# Ferme éolienne de Pamproux

**Objet : Réponse l'avis de la MRAe réf. 2019APNA68\_dossier P.2019.7977 du 15 avril 2019.  
Projet éolien de Pamproux.**

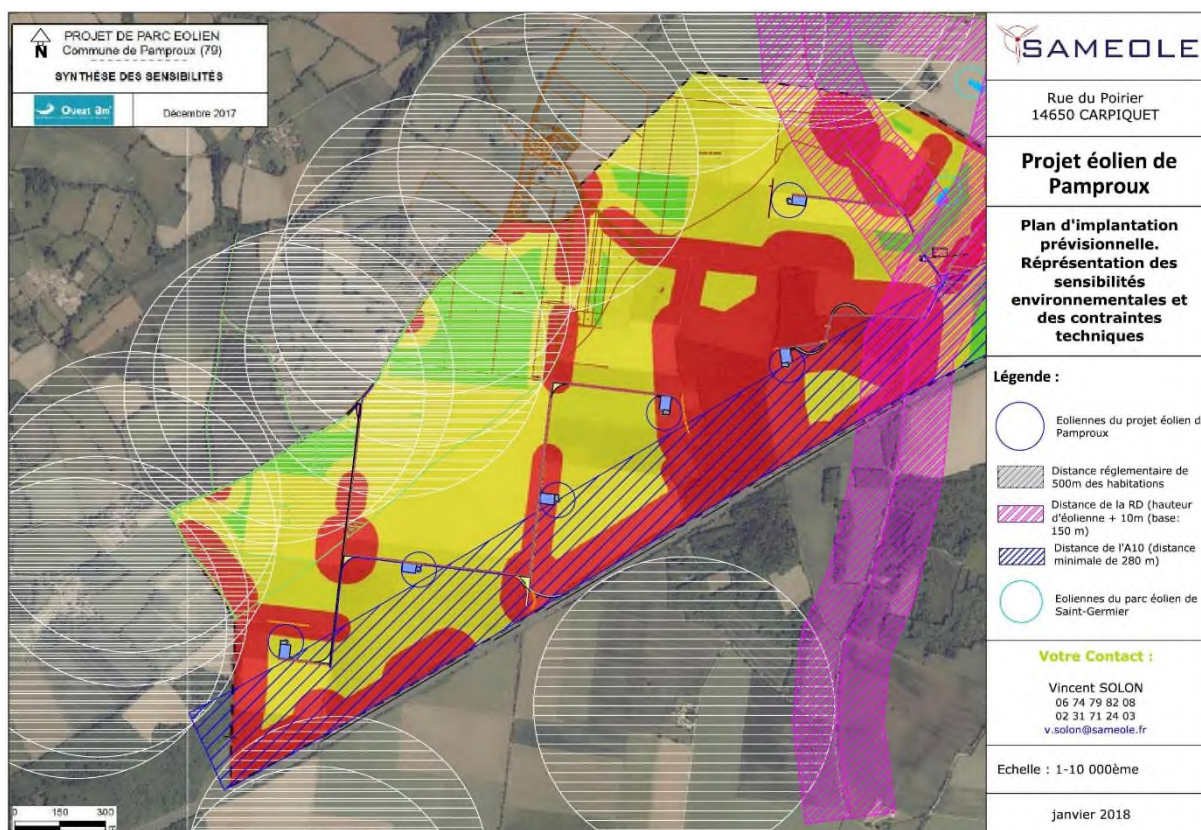
Il ressort toutefois de manière contradictoire que 4 éoliennes sont positionnées en tout ou partie dans des secteurs présentant une forte sensibilité (notamment pour la faune) comme indiqué sur la cartographie ci-après, et ce alors même que des scénarios d'évitement de ces secteurs sont présentés dans le dossier.

**La MRAe indique qu'il lui paraît indispensable d'analyser de façon plus approfondie les variantes privilégiant un évitement plus complet des secteurs présentant une sensibilité écologique forte. La justification du scénario retenu est insuffisamment argumentée. En l'état, le dossier ne permet pas de garantir une prise en compte satisfaisante de l'environnement.**

Les scénarios étudiés au fil du développement du projet tiennent compte de la configuration du site, des contraintes afférentes aux réseaux et servitudes présentes sur le site, des distances aux habitations, de l'intégration paysagère et des sensibilités écologiques mises en exergue durant la réalisation des études.

Les scénarios étudiés prenant en compte les contraintes techniques du secteur sont présentés dans l'étude d'impact (p.125). Ces contraintes qui n'ont pas été reportées sur la synthèse environnementale du scénario retenu (scénario 3 : carte 47, p.126) engendrent une importante réduction de l'espace disponible pour l'implantation d'éoliennes. Afin d'illustrer ce constat, nous présentons ci-après la superposition des contraintes techniques aux sensibilités écologiques du scénario retenu.

## ANALYSE DE L'IMPACT DU RACCORDEMENT DU PROJET DE PARC EOLIEN DE PAMPROUX AU POSTE SOURCE DE LA MOTHE SAINT-HERAY

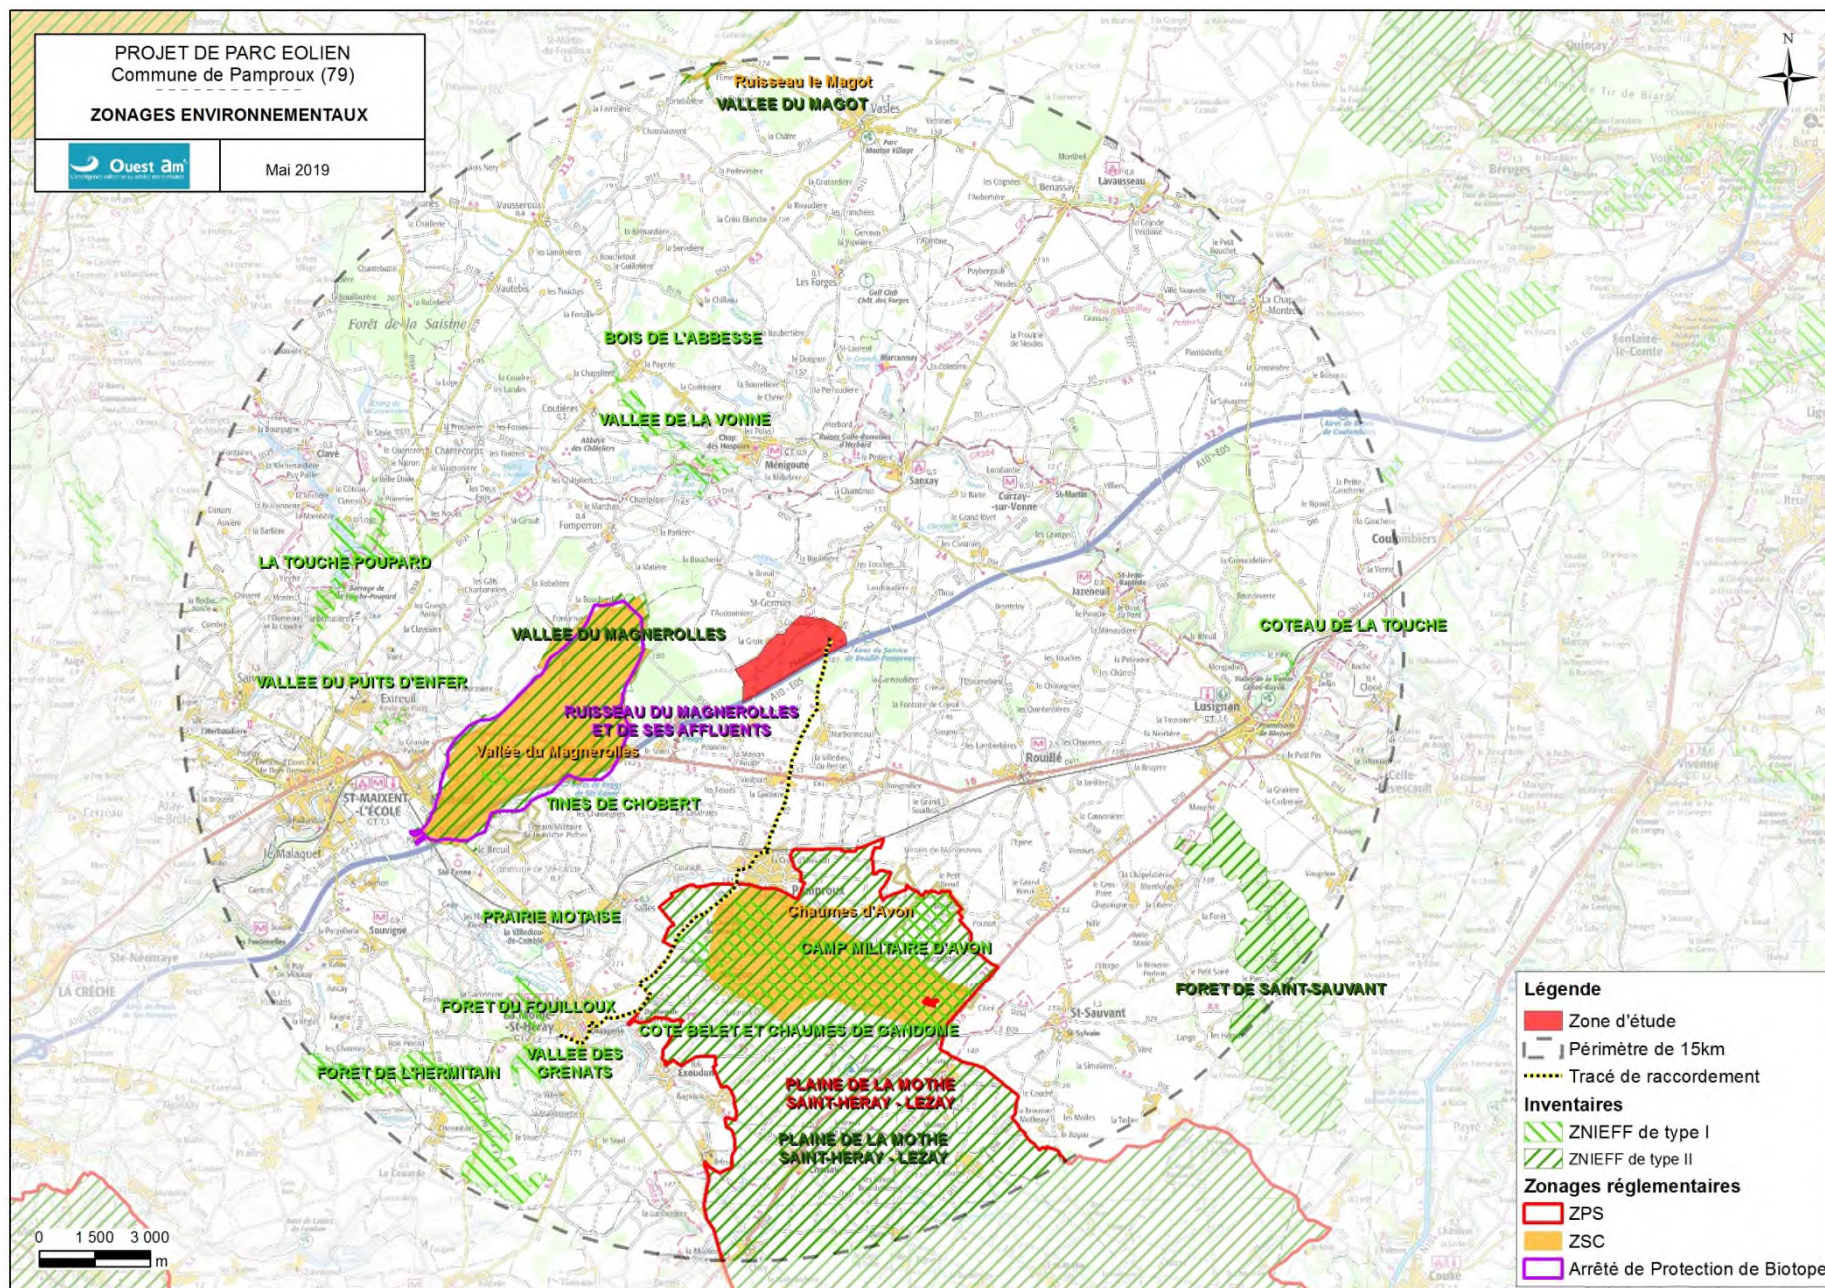
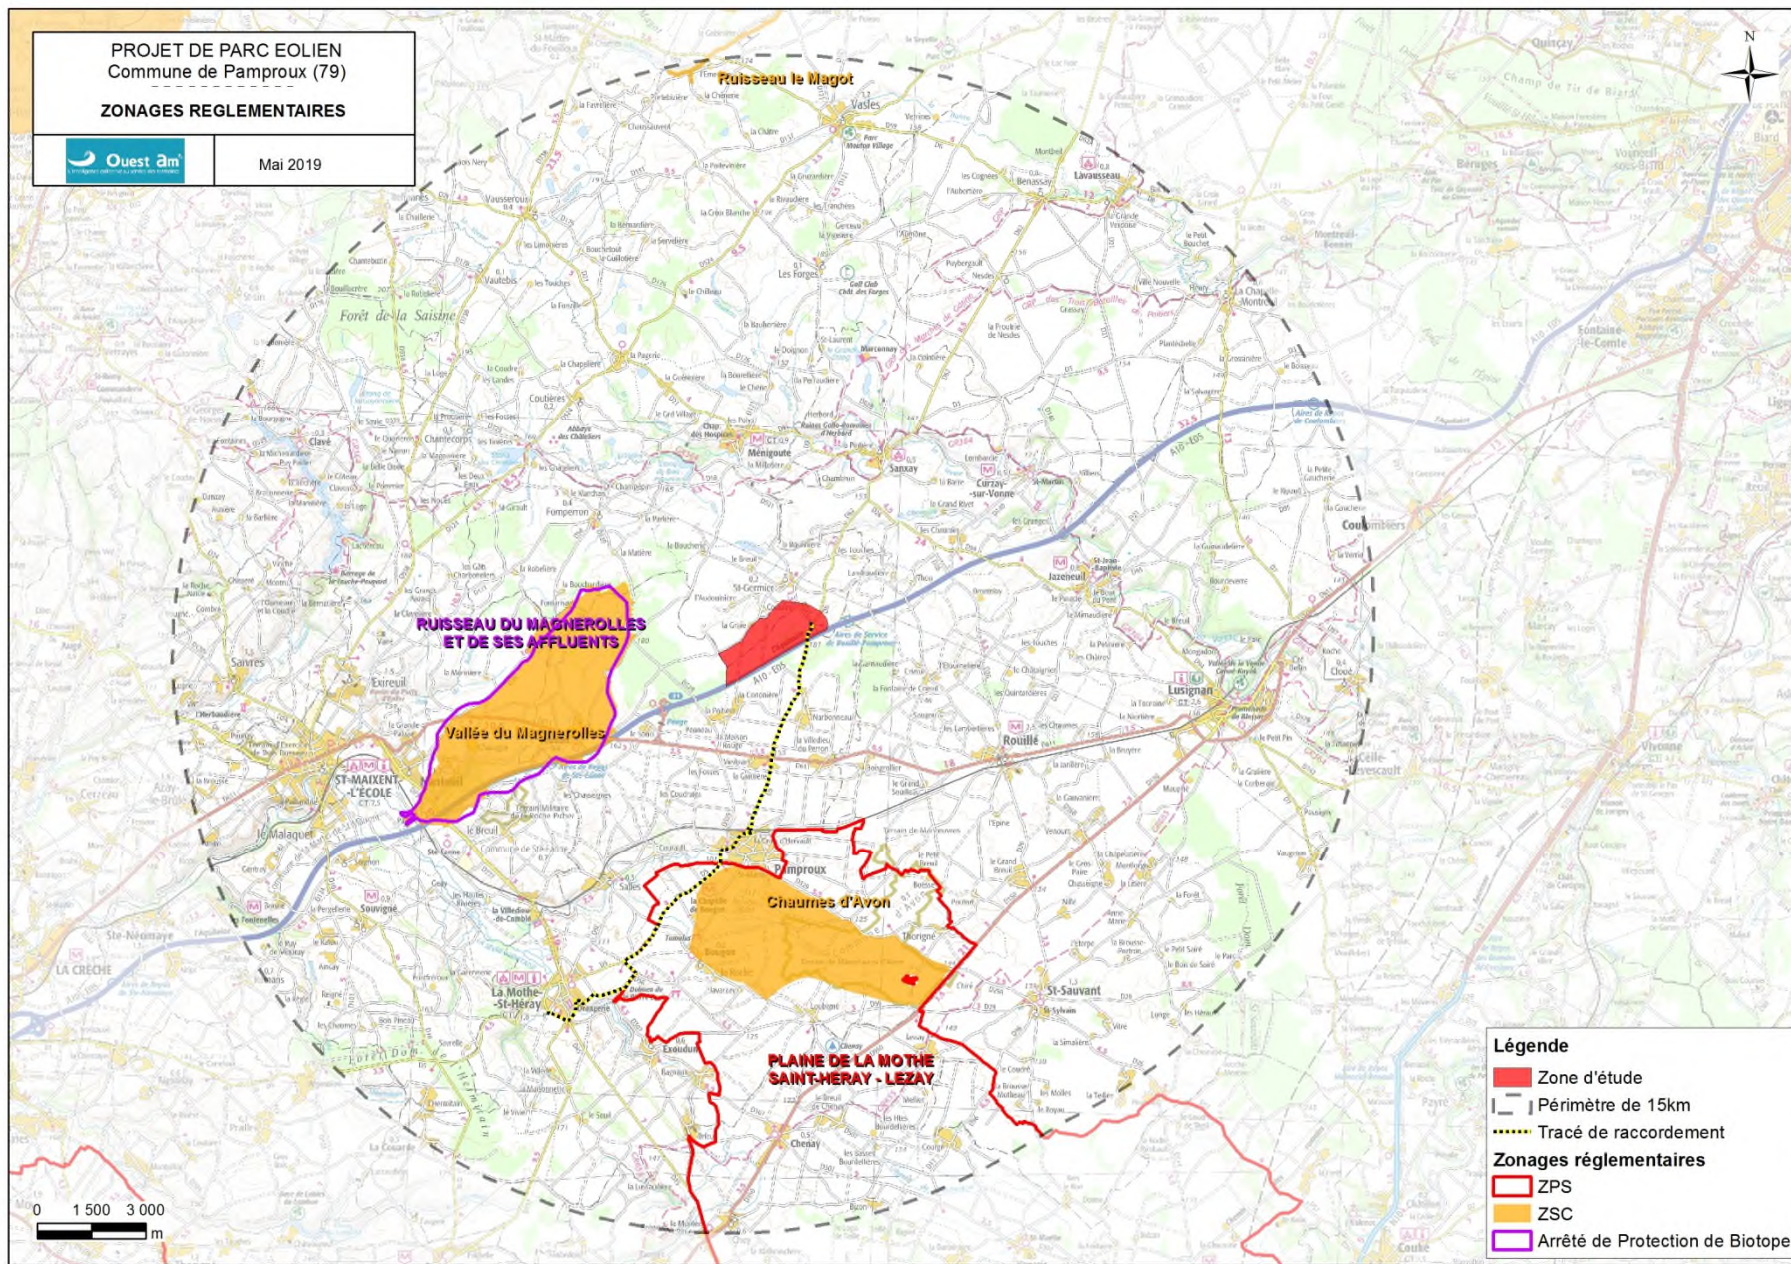
Enfin, l'étude précise que le poste source pressenti pour le raccordement du parc éolien est celui de la Mothe-Saint-Heray. **Le raccordement étant indissociable du projet, il y aurait lieu pour le porteur de projet de préciser les incidences potentielles de celui-ci et de préciser les mesures visant à éviter, réduire, voire compenser cet impact.**

L'itinéraire du tracé de raccordement permet l'évitement des grands enjeux environnementaux de l'aire d'étude élargie.

Seul un court tronçon intersecte la ZPS de « la Plaine de la Mothe-Saint-Héray – Lezay ». Cette zone présente un intérêt exceptionnel, en raison des densités de population, pour l'Outarde canepetière (45 mâles chanteurs), l'Oedicnème criard et le Busard cendré (1 à 2% de la population nationale) et la Pie-grièche écorcheur (la plus importante population du département).

Le projet de raccordement du parc éolien de Pamproux s'implantera au droit des accotements routiers, principalement de la route départementale D 5.
